ASUNTO: Respuesta SPMT 202631206451091. Incumplimientos en la implementación del plan de manejo de tránsito (PMT)

En atención a la comunicación SPMT No. 202631206451091, mediante la cual se informan incumplimientos en la implementación del Plan de Manejo de Tránsito (PMT) en el área de intervención del proyecto, nos permitimos presentar la correspondiente respuesta a las observaciones realizadas durante la visita de seguimiento.

Asunto: Incumplimientos en la implementación del plan de manejo de tránsito (PMT).

Fotografía 5. Plano de PMT aprobado por la SPMT para el CIV 6001013.

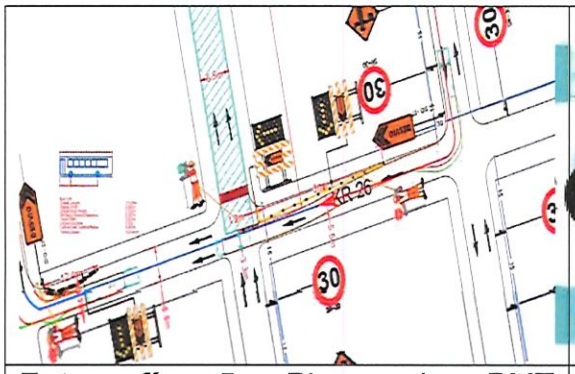
- Se evidenció cierre de carril occidental de la Carrera 26 por Calle 48C Sur costado occidental, no contemplado en la propuesta de PMT presentada por el Contratista y autorizada por la SPMT. Adicionalmente, se observó canalización implementada con elementos no reglamentados que no cumplen con las especificaciones técnicas establecidas en el Manual de Señalización Vial, considerando que para este tipo de intervenciones los dispositivos a utilizar deberían ser delineadores plásticos tipo colombina (ver Fotografía 5).
- Se evidenció la ausencia de barricadas y señalización de desvío que oriente a los usuarios sobre la ruta a tomar. Asimismo, se observó la ausencia de sendero peatonal transversal que garantice las condiciones de seguridad para los peatones (ver Fotografías 5 y 6).

En atención a la observación realizada por la Secretaría de Movilidad respecto al cierre del carril occidental de la Carrera 26 por Calle 48C Sur costado occidental, el Contratista informa que dicha intervención sí se encuentra contemplada en los

planos presentados dentro del Plan de Manejo de Tránsito – PMT aprobado mediante COI No. 8 del 19 de febrero de 2026, (ver fotografías 5).

Fotografía 19. Sendero peatonal Calle 50ª sur con carrera 37.

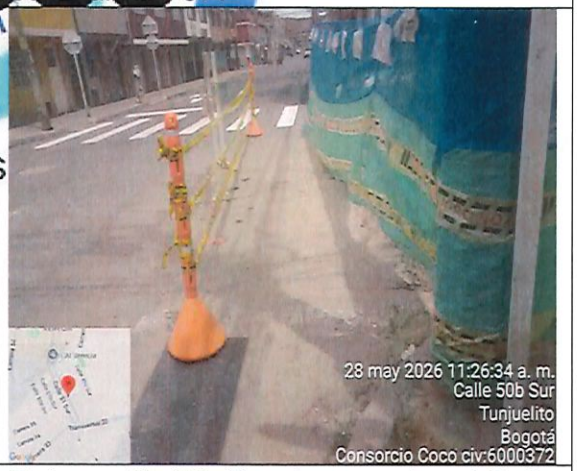
En atención a la observación realizada del sendero peatonal el contratista infroma que se atendió la observación priorizando el sendero peatonal para los transeúntes de la zona de influencia de la obra. (ver fotografía 19 y 20)

Fotografía 5. Calle 48C Sur con Carrera 26.

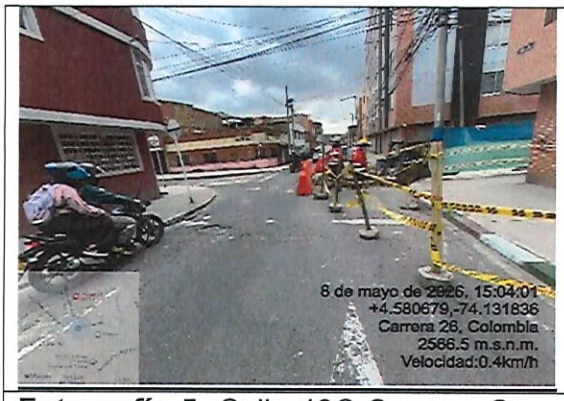
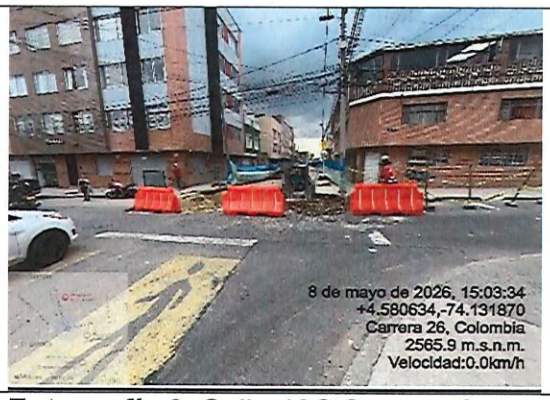
- Se evidenció cierre de carril occidental de la Carrera 26 por Calle 48C Sur costado occidental, no contemplado en la propuesta de PMT presentada por el Contratista y autorizada por la SPMT. Adicionalmente, se observó canalización implementada con elementos no reglamentados que no cumplen con las especificaciones técnicas establecidas en el Manual de Señalización Vial, considerando que para este tipo de intervenciones los dispositivos a utilizar deberían ser delineadores plásticos tipo colombina (ver Fotografía 5).
- Se evidenció la ausencia de barricadas y señalización de desvío que oriente a los usuarios sobre la ruta a tomar. Asimismo, se observó la ausencia de sendero peatonal transversal que garantice las condiciones de seguridad para los peatones (ver Fotografías 5 y 6).

Fotografía 19. Nomenclatura vial.	**Fotografía 20.** Carrera 34 con Calle 52G Sur.

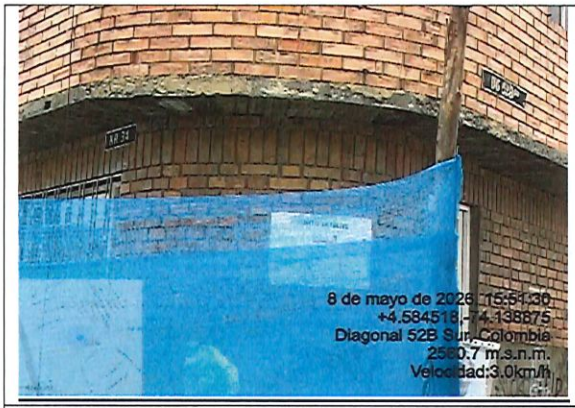
- Se evidenció la ausencia de barricada y señalización de desvío en el extremo de la Carrera 34 con Calle 52G Sur que oriente a los usuarios sobre la ruta a tomar. Asimismo, se observó la ausencia de sendero peatonal transversal que garantice las condiciones de seguridad para los peatones (ver fotografía 20).

Fotografía 23. Calle 50A Sur con Carrera 36.

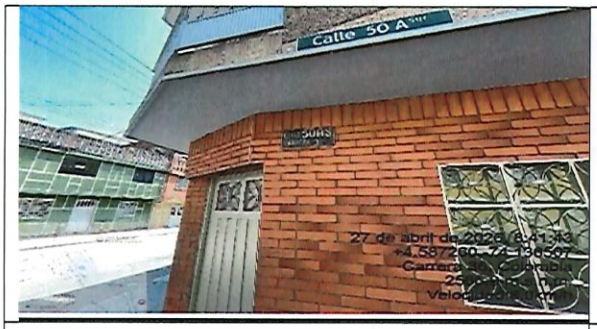
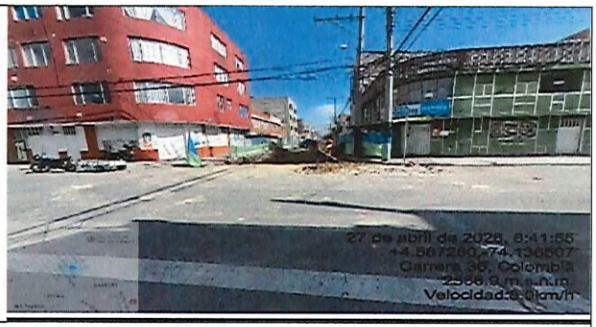
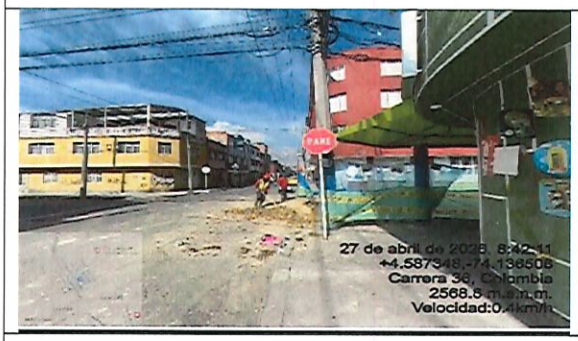
- Se evidenciaron cerramientos deficientes, con broches abiertos que permiten el ingreso de usuarios a la zona de obra, generando una condición de riesgo para los transeúntes (ver fotografía 22).
- Se evidenció la ausencia de senderos peatonales transversales, obligando a los peatones a transitar por la calzada y generando conflicto peatón–vehículo (ver fotografías 23 y 24).
- Se evidenció la ausencia de barricadas y señales de desvío en los extremos del cierre, generando desinformación en los conductores (ver fotografías 23 y 24).

De acuerdo a las observaciones realizadas en la calle 50ª sur entre carrera 36 y carrera 37 se procedió a instalar estos elementos de protección en ambos costados del tramo, para garantizar el correcto tránsito tanto vehicular como peatonal en el área y así dar cumplimiento en lo establecido en el PMT. (ver fotografías 17 y 18).
